現場説明書等に対する質疑回答書

工事名：鹿児島大学（桜ヶ丘）基幹・環境整備（エネルギーセンター新設等）
機械設備工事

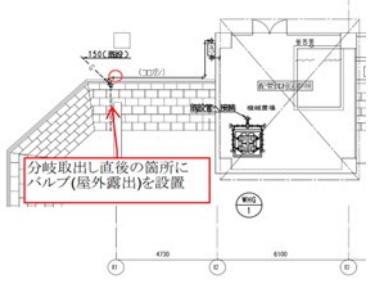
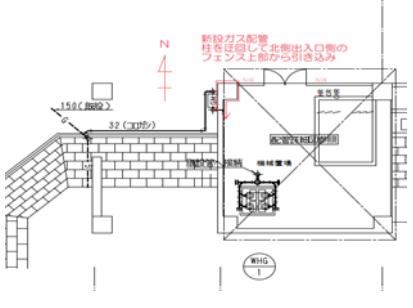
<p>(株)より、新設機器に対して32Aは圧力不足になるとの指摘がございました。32Aは既設配管のサイズと考え、新設配管は50Aとしてよろしいでしょうか。ご指示願います。</p> <p>10 M-113 救急集中治療棟 ガス配管について、既設ガス配管(150A)から分岐取出し直後にバルブを設置する必要がございます。下記の箇所にバルブを設けると考えてよろしいでしょうか。ご指示願います。</p> 	<p>よろしいです。 修正図面 (M-113) をご確認ください。</p>
	<p>11 M-113 救急集中治療棟 ガス配管について、図面ではガス配管が機械置場の西側躯体を貫通していますが、工事会社(日本ガス株)より躯体が分厚くコア抜きが困難との報告がございます。新設配管は、ガスメーター近くの柱を迂回して、北側出入口側のフェンス上部から機械置場へ引き込むルート (下記図示) としてよろしいでしょうか。ご指示願います。</p> 	<p>よろしいです。 修正図面 (M-113) をご確認ください。</p>
	<p>12 M-8, 9 BS-1 から設備デッキへと続いている逃がし管があるが、管材は白ガス管としてよろしいでしょうか。</p>	<p>よろしいです。 修正図面 (M-08) をご確認ください。</p>
